原 登 本 第 1 6 8 号  
2 0 2 3 年 1 月 2 0 日

玄海原子力発電所原子炉施設保安規定変更認可申請について

玄海原子力発電所原子炉施設保安規定  
変更前後比較表

図1 保安規定品質マネジメントシステム計画に係る規定文書体系図

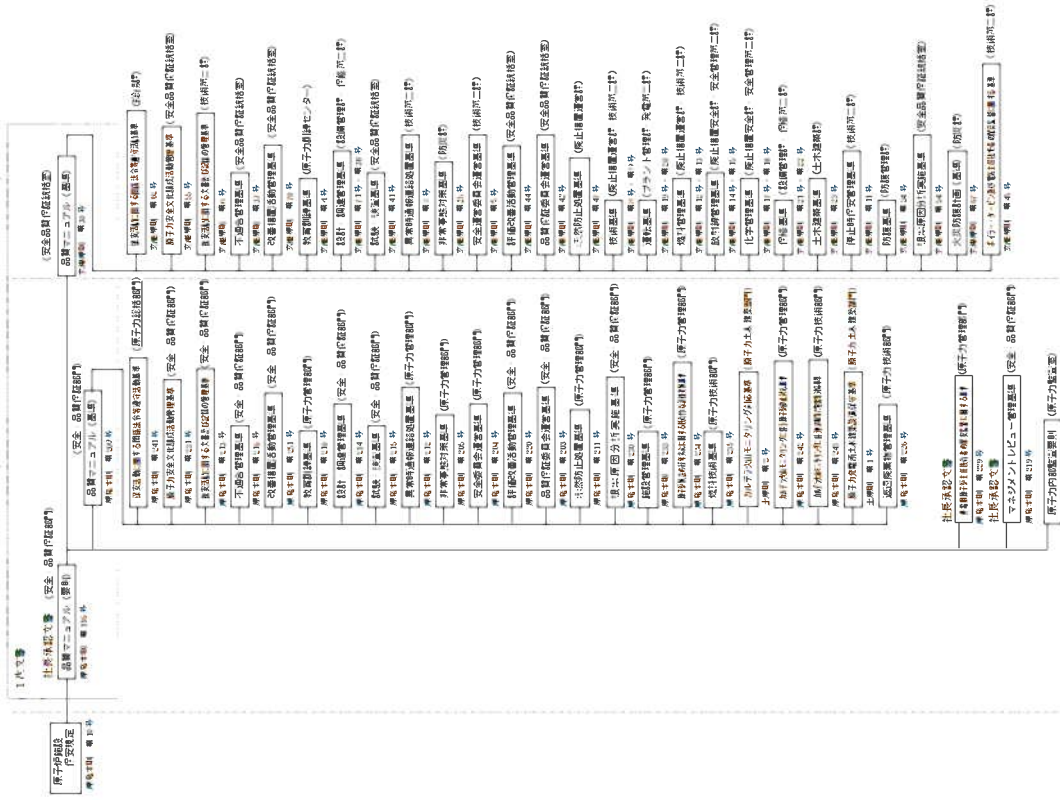
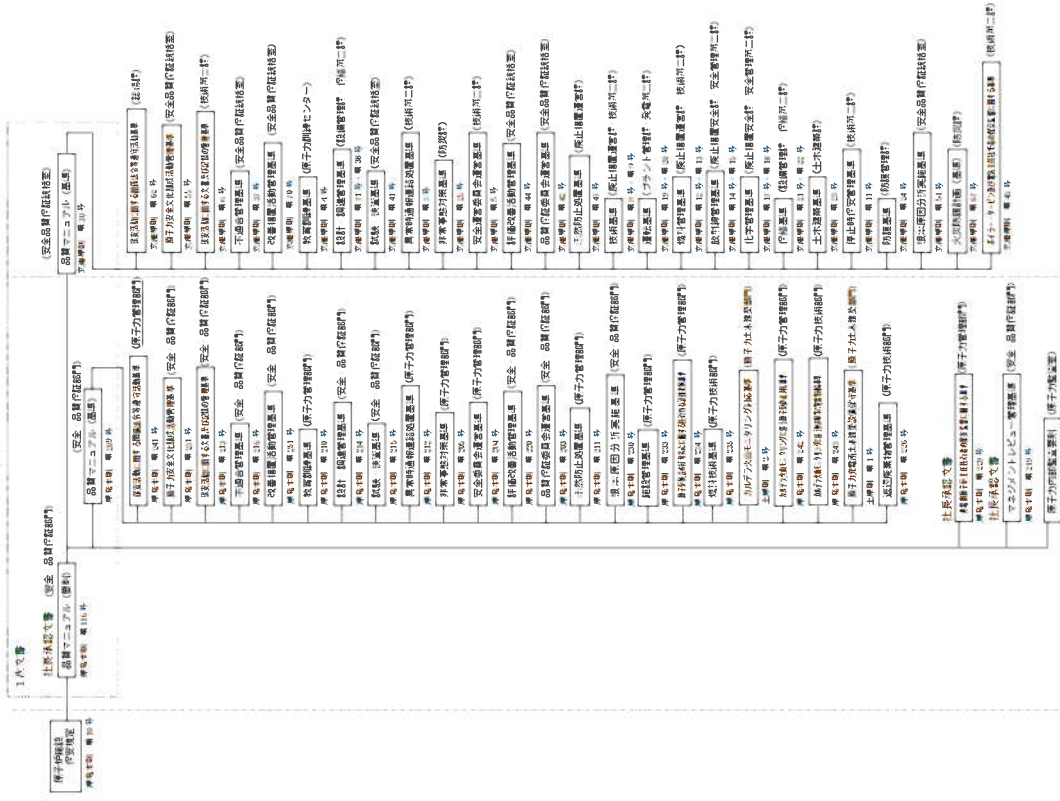
・組織改組に伴う改正

保安規定品質マネジメントシステム計画に係る規定文書体系図

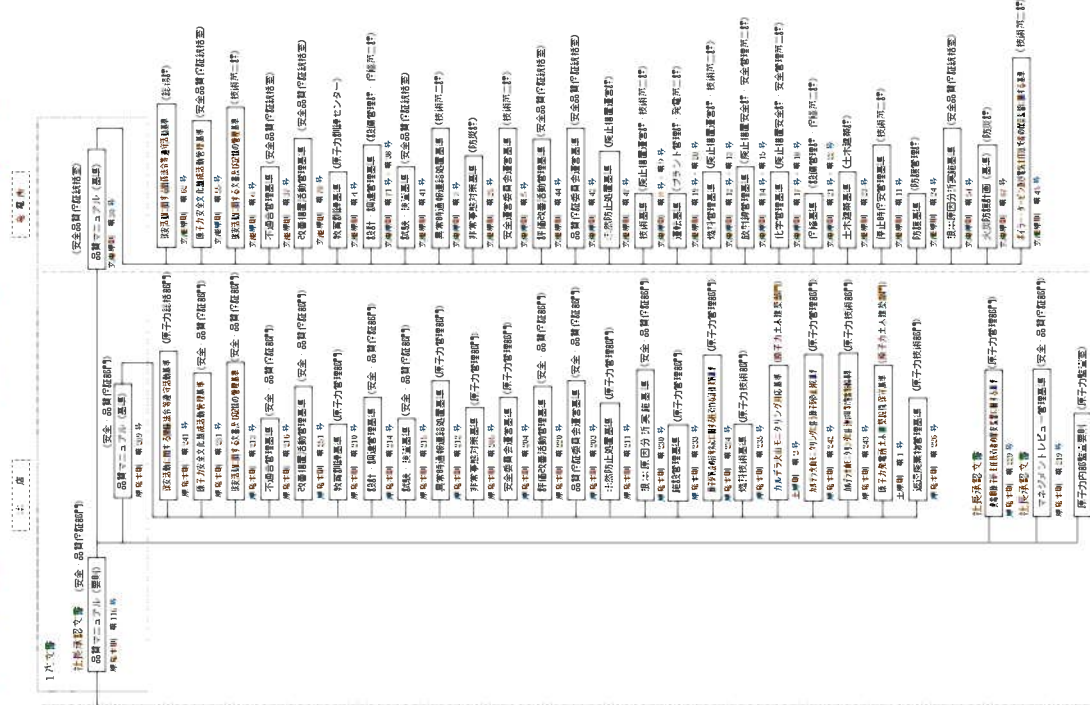
・継続文書に伴う変更

保安規定品質マネジメントシステム計画に係る規定文書体系図

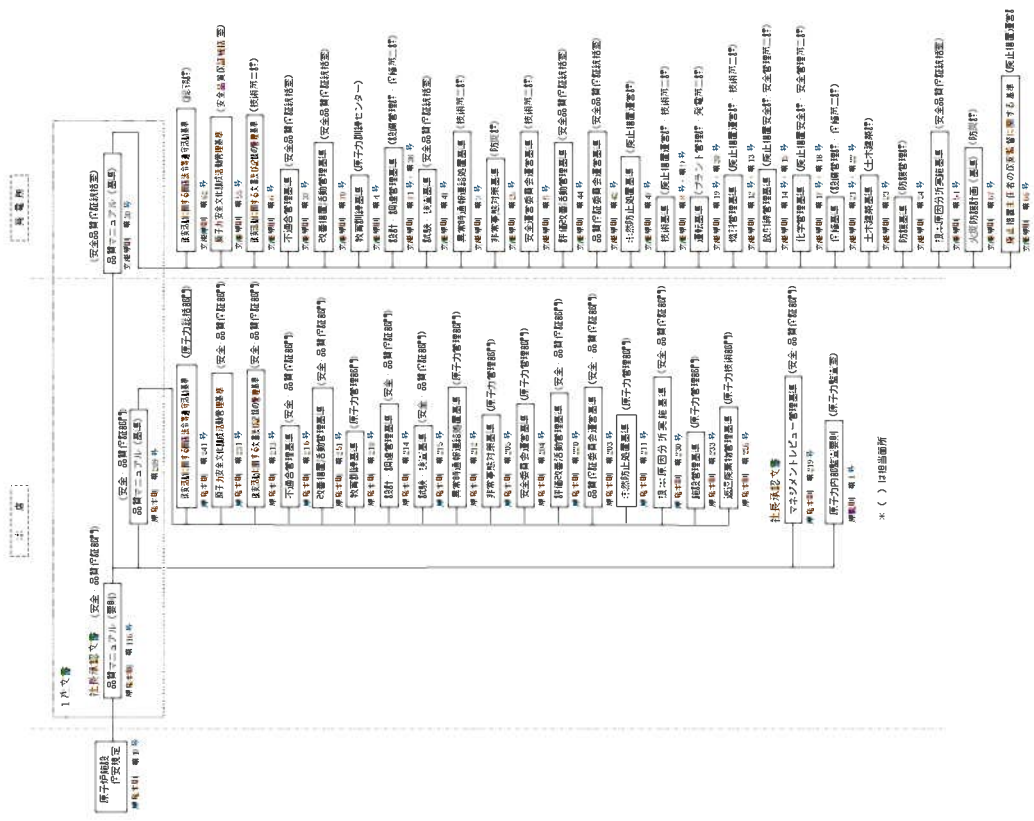
・組織改訂に伴う改正
